OGGETTO: D.lgs152/2006 e ss.mm.ii.e LR11/2001 e ss.mm.ii.–[ID_VIP:4402] Provvedimento unico in materia ambientale di competenza Statale relativa ad un impianto eolico da realizzare nei Comuni di Ascoli Satriano (FG) e Deliceto (FG), e relative opere di connessione alla RTN, costituito da n.10 WTG per una potenza complessiva di 34,50 MWe – Proponente: Winderg Srl Parere di competenza della Regione Puglia.

Parere espresso nella seduta del 12/11/2019 - Parere definitivo

Oggetto: Impianto eolico denominato "SAN POTITO" da realizzare nel Comune di Ascoli Satriano (FG) costituito da n. 10 aerogeneratori della potenza unitaria di 3,45 MW per una potenza complessiva di 34,50 MW ed opere civili ed infrastrutture elettriche connesse da realizzarsi anche nel Comune di Deliceto (FG).

Figura 4: Elaborato D.3f -Integrazioni del13/08/2019 - Cartografia riportante le aree non idonee ai sensi del R.R. n.24 con indicazione del buffer di 9 km rispetto all'impianto di progetto

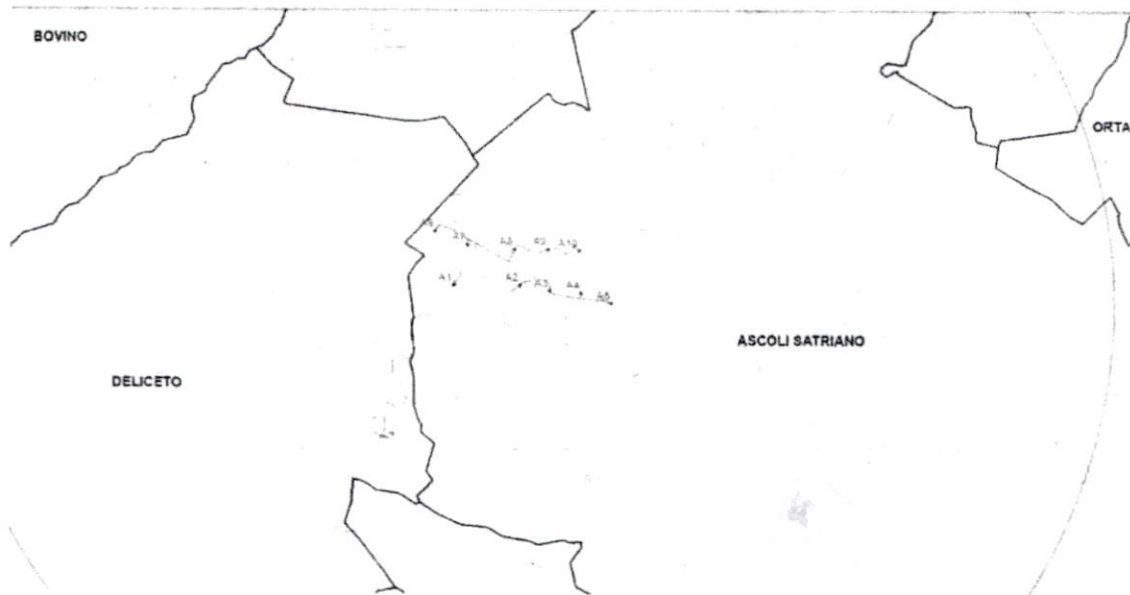
Tuttavia, dalla valutazione del contesto territoriale di area vasta in cui si colloca l'intervento, emerge chiaramente la complessità del sistema paesaggistico della struttura storico testimoniale, richiamato nelle rispettive aree non idonee del RR 24/2010.

Figura 7: Elaborato D16.g.1. integrazioni richieste dal MATTM- Planimetria con indicazione dei beni culturali censiti

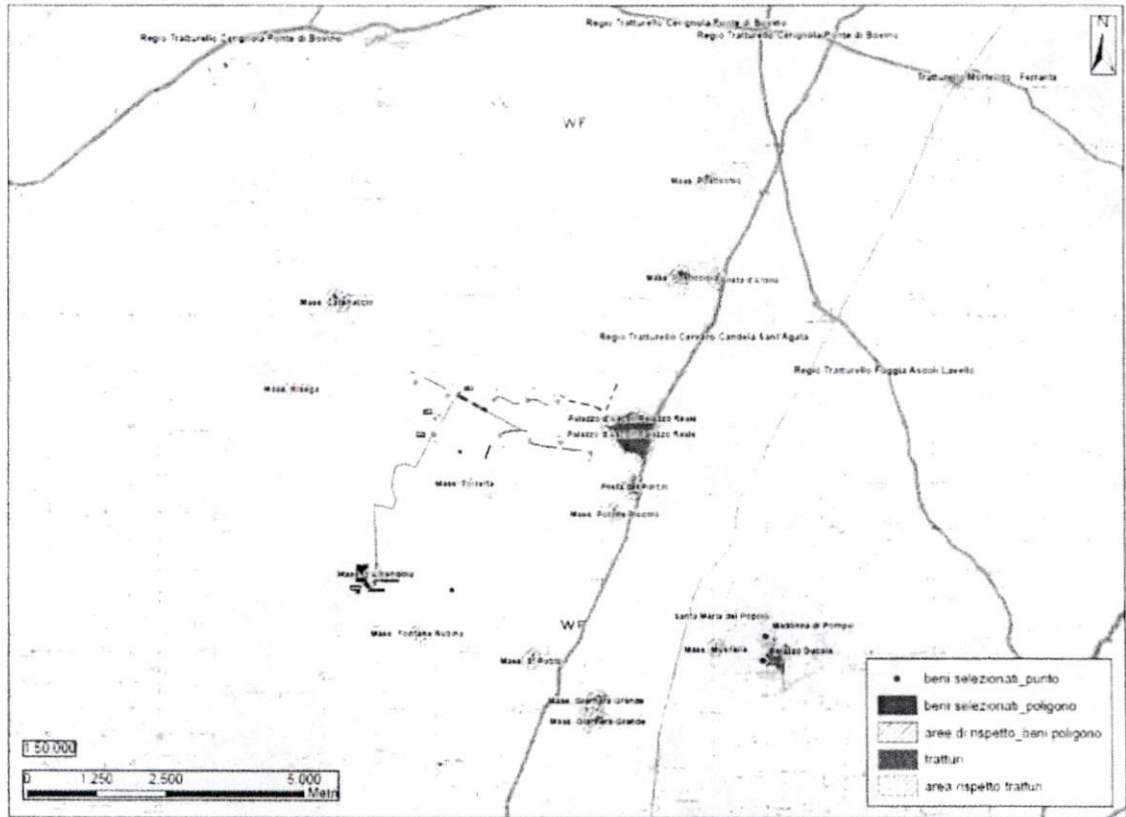
Inoltre l'area di intervento risulta interessata dalla presenza dell'UCP "Aree soggette a Vincolo idrogeologico".
